FECHA 10/02/16

OBRA NUEVAS OFICINAS – PISO 20, WTC FZ

1- TEMA/S DEFINIDOS

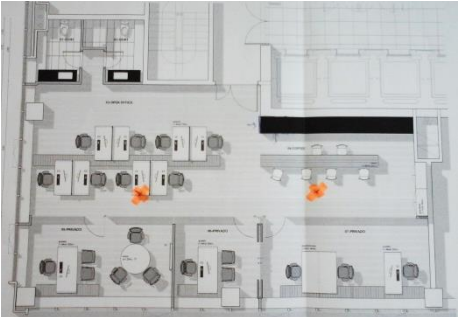
TEMA	DEFINIDO
Otras indicaciones	Se dejará previsión para dos access points POE de acuerdo a ubicación indicada en el plano. Se ubicación puede variar dado que se deber verificar la interferencia con el diseño del cielorraso.
